Brandveiligheidsadvies

Campagne Maastricht

Betreft: Brandveiligheidsadvies Campagne te Maastricht

Projectnummer: 15 389 MJ BBA

figuur 1: beschermde subbrandcompartimenten

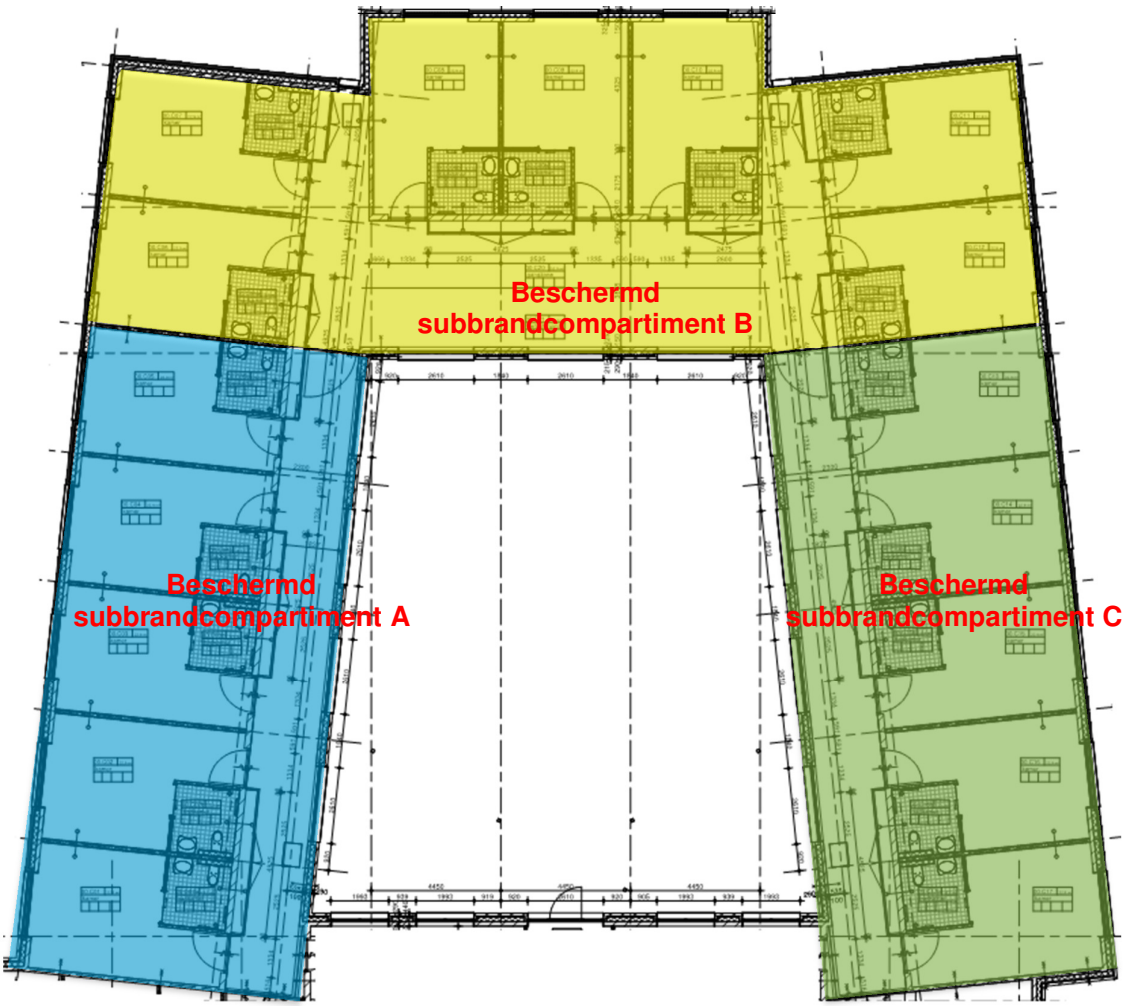
Door Mosae Zorggroep moet derhalve aannemelijk worden gemaakt dat met de gekozen indeling in (beschermde) subbrandcompartimenten aan bovenstaande doelstellingen als in de Brandveiligheidsvisie Gezondheidszorg verwoord, gevolg kan worden gegeven. Daarbij het advies om niet als uitgangspunt genomen een tijdsduur van 15 minuten waarbinnen een bedreigd gebied (beschermd subbrandcompartiment) moet kunnen worden ontruimd, maar hier aan te houden een tijdsduur van **maximaal 10 minuten**. Hiertoe heeft op 20 november 2015 met o.a. vertegenwoordigers van de BHV-organisatie van Mosae Zorggroep overleg plaats gevonden waarbij de maximale omvang van de beschermde subbrandcompartimenten zijn bepaald. De omvang van de beschermde subbrandcompartimenten is opgenomen in bijlage A. In figuur 1 zijn de beschermde subbrandcompartimenten van een willekeurige afdeling opgenomen middels verschillende kleuren (iedere afdeling heeft dezelfde compartimentering).

Uit ontruimingsoefeningen moet blijken of alle doelstellingen ook feitelijk gehaald worden. Indien een tijdige ontruiming van de beschermde subcompartimenten niet mogelijk is, dient het gebouw verder te worden opgedeeld in meer beschermde subbrandcompartimenten of moet de ontruimingsorganisatie in aantallen of structuur worden aangepast.

figuur 2: onafhankelijke vluchtroutes door toevoeging brandwerende pui

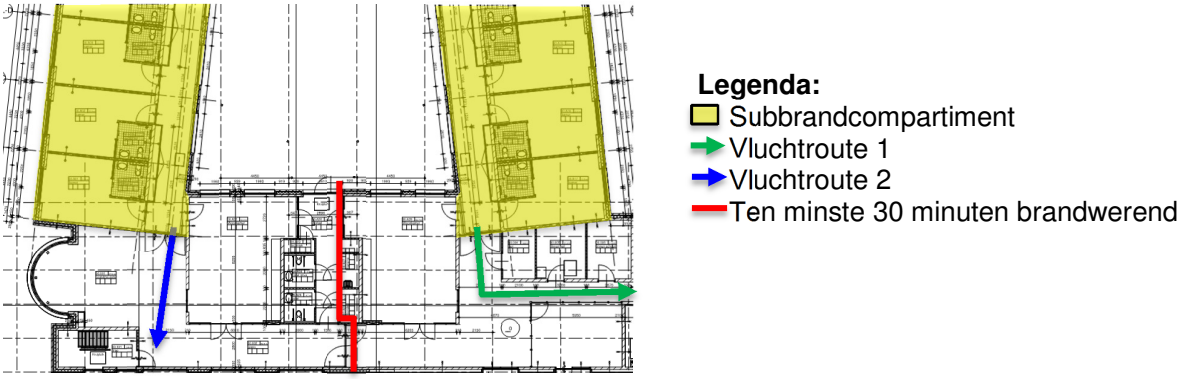
Ter plaatse van een uitgang van een subbrandcompartiment dient volgens het Bouwbesluit ten minste één beschermde of extra beschermde vluchtroute te beginnen. Of een vluchtroute beschermd of extra beschermd moet zijn is afhankelijk van het aantal personen die zijn aangewezen op deze vluchtroute. Vluchtroutes hoeven geen verhoogde status te krijgen vanaf het punt dat deze door verschillende ruimten voeren (Bouwbesluit art. 2.106 lid 1) en ten minste 30 minuten van elkaar gescheiden zijn (Bouwbesluit art. 2.107 lid 2). Controle heeft uitgewezen dat vanaf de uitgang van elke (sub)brandcompartiment met de huidige indeling twee onafhankelijke vluchtroutes voor handen zijn.

Bijlage A
WBDBO waarden wanden en vloeren

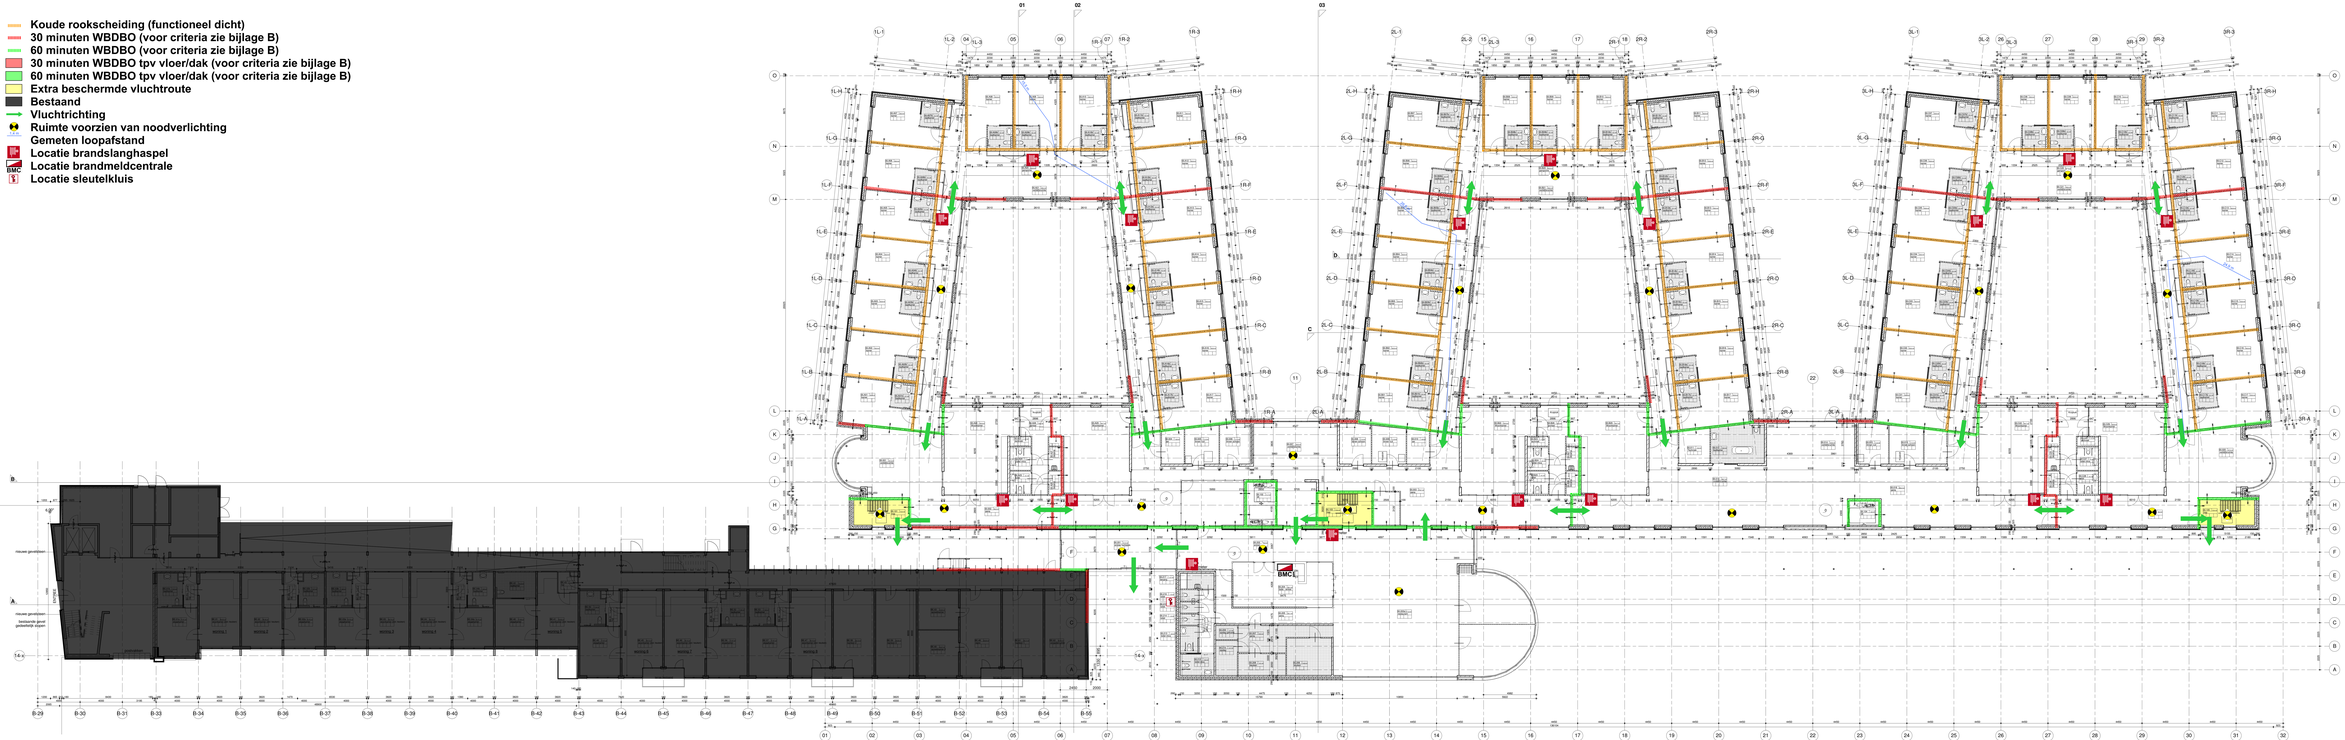
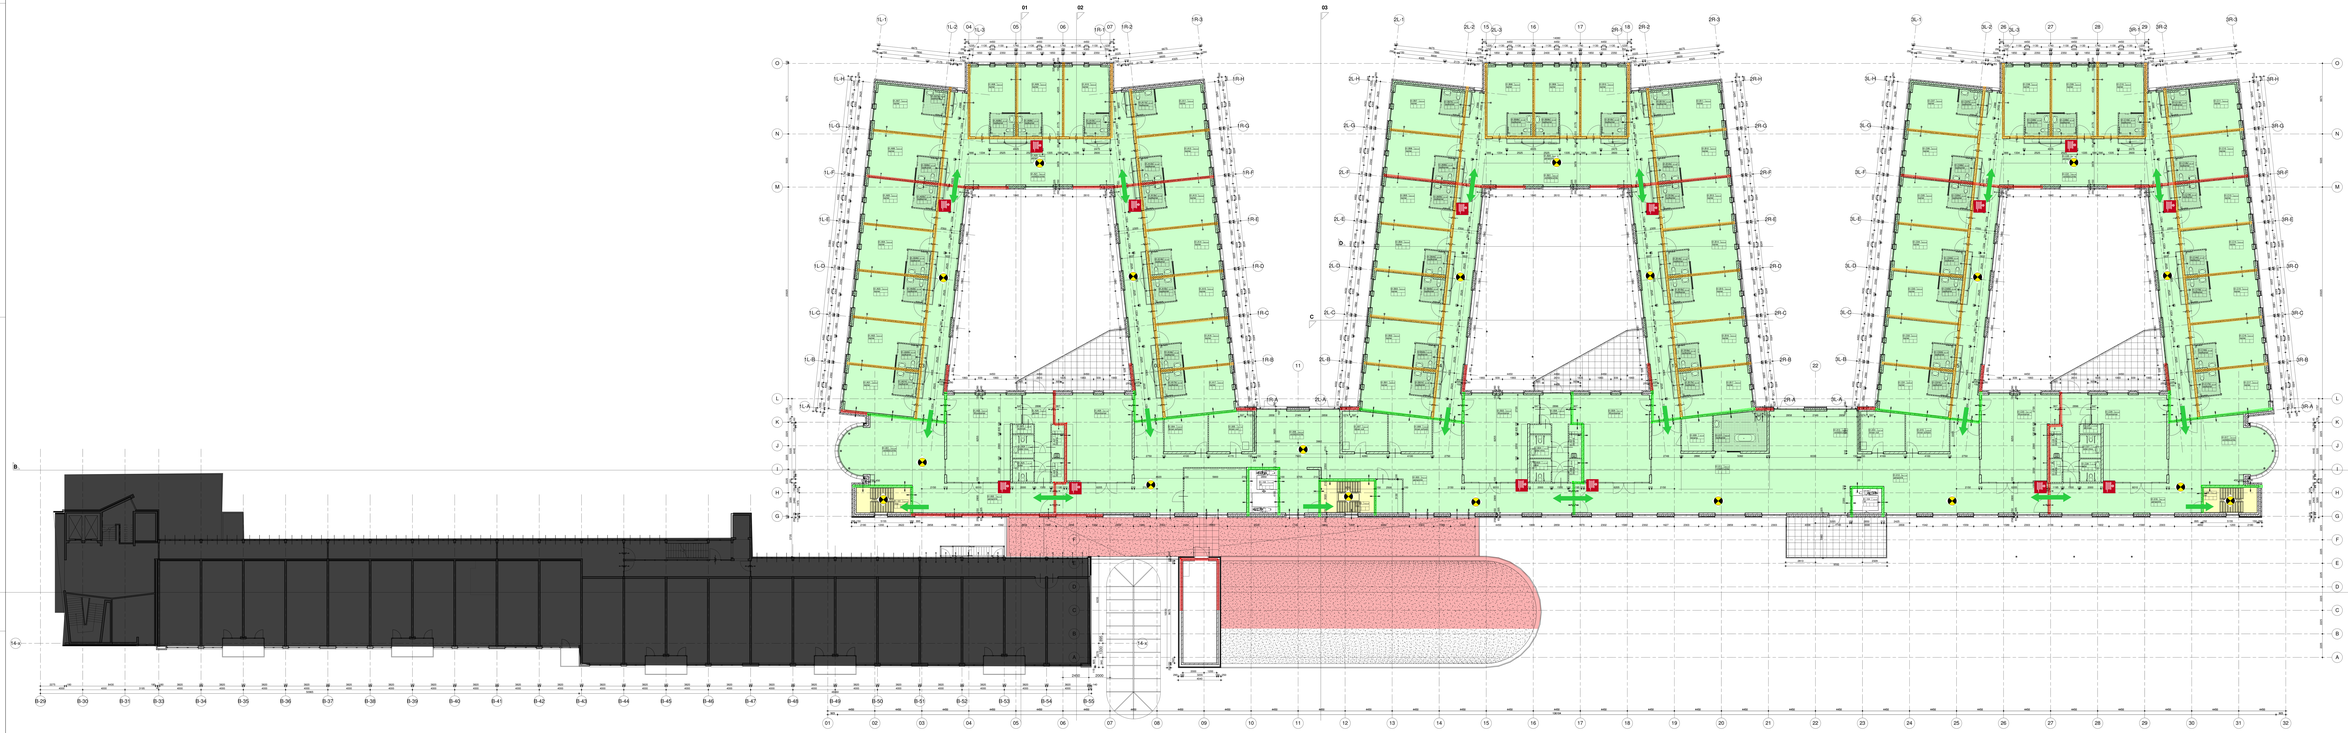
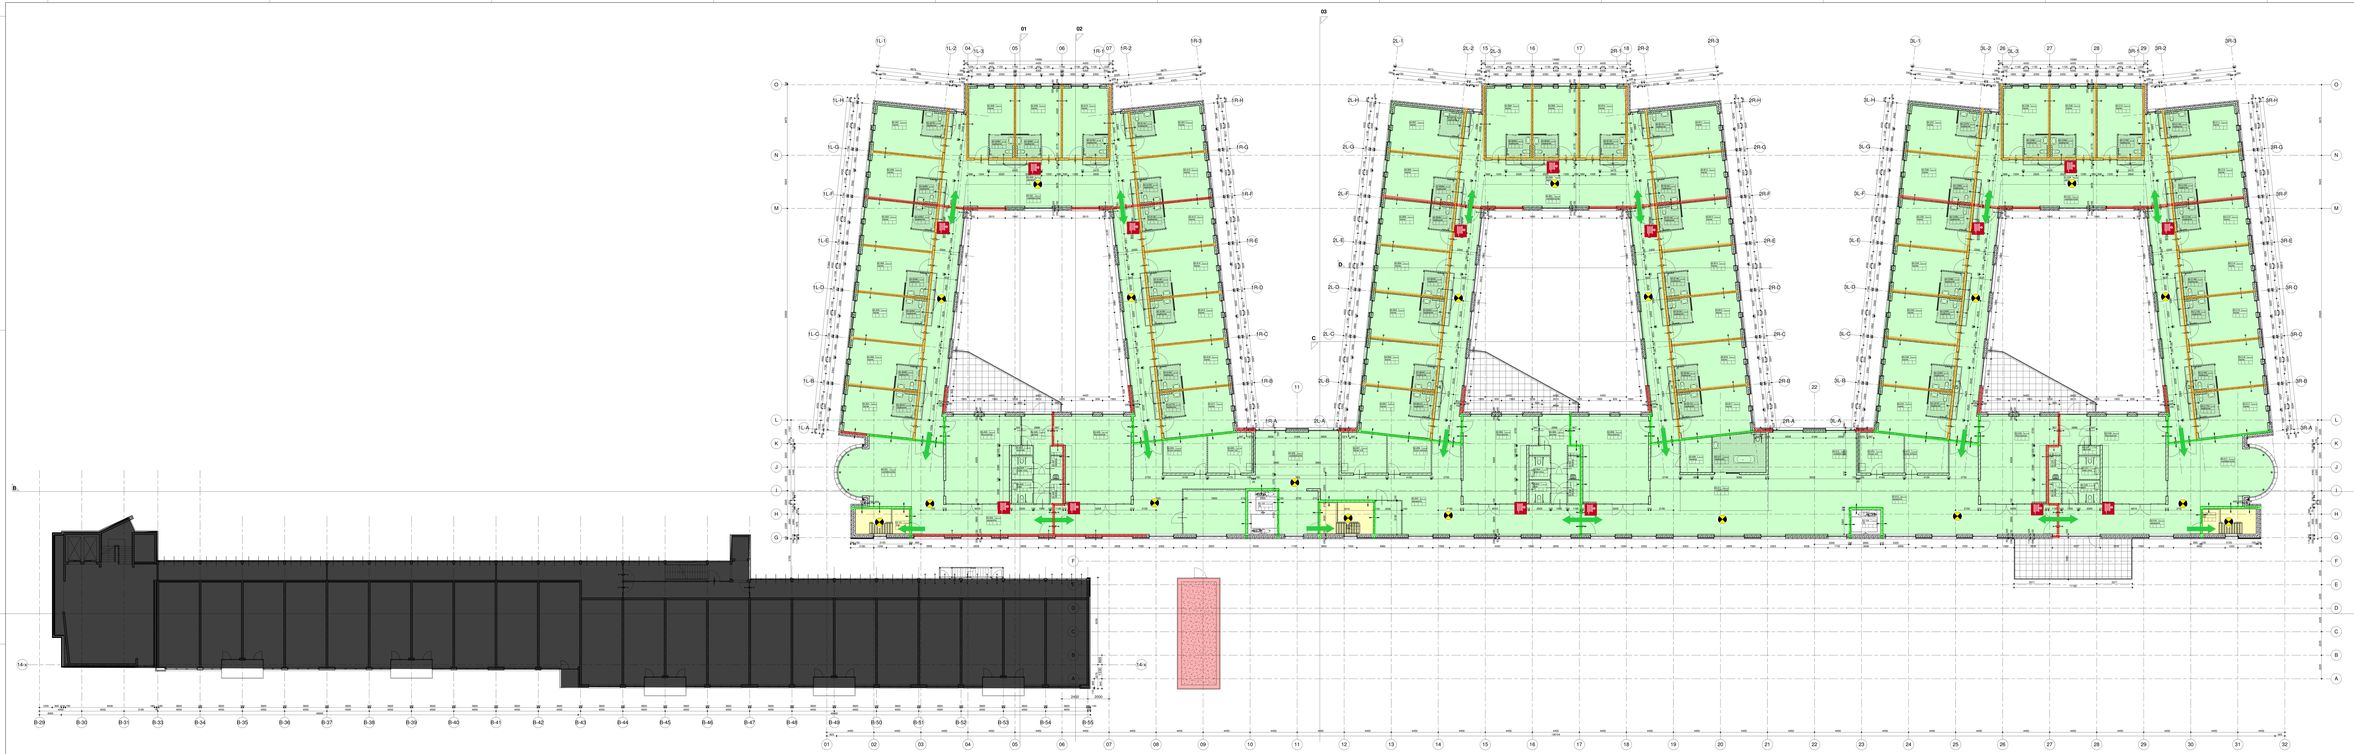
Controle heeft uitgewezen dat aan bovenstaande eisen wordt voldaan indien de brandcompartimentering van bijlage A wordt aangehouden.

Overige aandachtspunten:
Voor een inwendige scheidingsconstructie van een (beschermd) (sub)brandcompartiment geldt de eis dat elk beweegbaar constructie-onderdeel zelfsluitend moet zijn. Deze eis geldt niet voor een brandwerende deur gelegen in een buitengevel of voor een in bijlage A met een oranje lijn aangegeven “koude rookscheiding”.

Geadviseerd wordt de brandcompartimentering aan te houden als weergegeven in bijlage A.

Deuren die zijn bestemd voor veilige ontvluchting moeten bij aanwezigheid van personen in het gebouw in de vluchtrichting geopend kunnen worden zonder dat daarbij gebruik gemaakt moet worden van losse voorwerpen waaronder bijvoorbeeld sleutels.
Vluchtdeuren met vluchtrichting zijn in bijlage A gemarkeerd middels "→".

In bijlage A zijn de ruimten welke in welke noodverlichting noodzakelijk en wenselijk is gemarkeerd middels “◐”.

! NB De aangegeven brandwerende wanden en vloeren van bijlage A mogen gedurende het aangegeven aantal minuten niet bezwijken. Dit geldt tevens voor de constructie welke de brandscheidingen overeind houden.
